**Avis délibéré de la mission régionale d'autorité
environnementale sur la reconstruction du pont de
Brignoud et création d'une passerelle modes actifs sur
les communes de Crolles, Frogès et Villard-Bonnot (38) et
la mise en compatibilité des plans locaux d'urbanisme
des communes de Crolles et Frogès**

Avis n° 2024-ARA-AP-1709

Avis délibéré le 16 juillet 2024

Illustration 4: Itinéraires des modes actifs à l'horizon 2027 (source : dossier) - en bleu foncé les liaisons piétonnes. Le schéma mentionne *a priori* à tort un passage modes actifs par le passage à niveau n°27 supprimé - Ce point est à éclaircir.

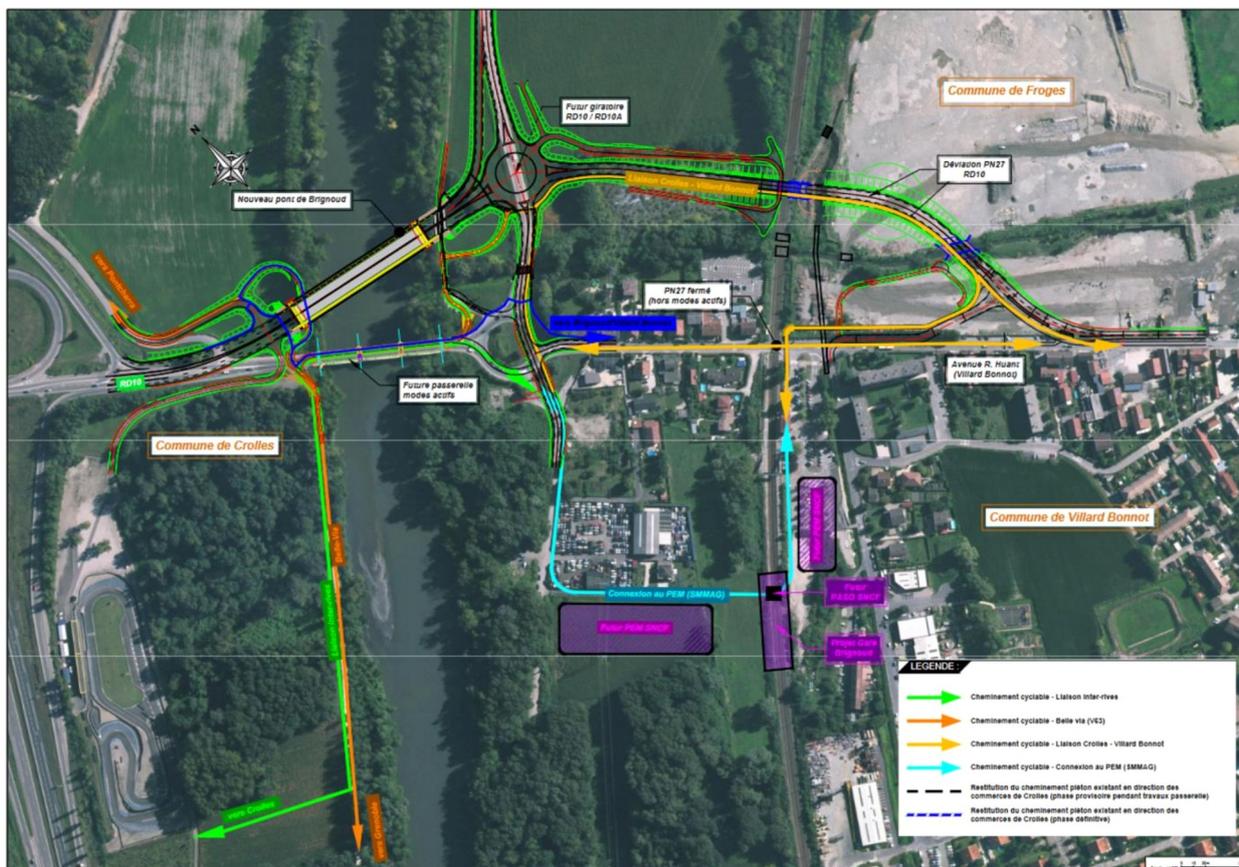
A ce stade de définition du projet, il n'est pas possible de comprendre comment un piéton ou un cycliste peut rejoindre, en toute sécurité, dans des temps raisonnables et donc en parcourant des distances appropriées, la gare de Brignoud depuis l'entrée de Crolles ou la zone d'activité de Crolles depuis la gare de Brignoud. Le fait que le dossier prévoie que les piétons puissent emprunter le *"passage de service de chaque côté de la voirie d'une largeur de 1,20 m "* prévu sur le nouveau pont, sans plus d'explications sur leurs raccordements à l'ouest du pont avec le franchissement de l'autoroute interrogé²⁴ (cf. illustration 4).

²⁴ Tout comme le fait que l'illustration 4 indique la traversée par les cyclistes du passage à niveau supprimé.

L'Autorité environnementale recommande d'étendre le périmètre d'étude, de revoir le scénario de référence sans projet en termes de trafic et de reconsidérer sur ces bases les mo-

dalités de franchissement de l'Isère pour les piétons et les cyclistes, en lien avec celles de l'autoroute, en apportant les garanties de fonctionnalité et de sécurité pour les personnes.

Illustration 5: Plan du projet et connexion avec l'opération de suppression du PN27 (source: plan des travaux)

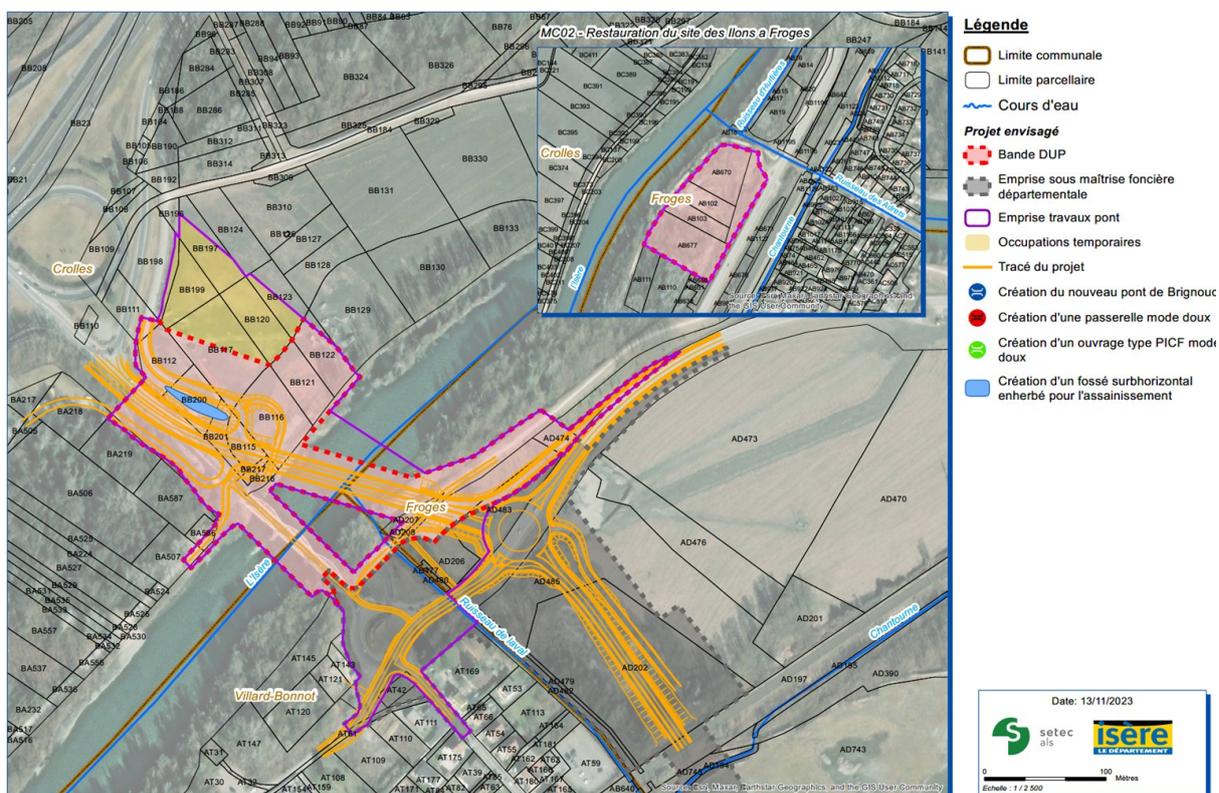
Le projet nécessite apparemment le déplacement, d'une centaine de mètres vers le nord, du futur giratoire RD 10 / RD 10A, par rapport à son positionnement prévu dans le cadre du projet de réaménagement du secteur gare de Brignoud (cf. avis Ae précité). Le dossier ne fait pas explicitement état de cette incidence de la reconstruction du pont sur l'opération de suppression du PN27. En revanche, il expose clairement que la création de la passerelle modes actifs sur les appuis du pont existant remplace celle prévue initialement plus au sud, à hauteur du futur parc de stationnement du PEM.

L'Autorité environnementale recommande de décrire précisément le projet de réaménagement du secteur de la gare de Brignoud ainsi que ses évolutions et son état d'avancement, et d'exposer clairement l'articulation de la reconstruction du Pont de Brignoud et la création d'une passerelle modes actifs sur l'Isère avec celui-ci.
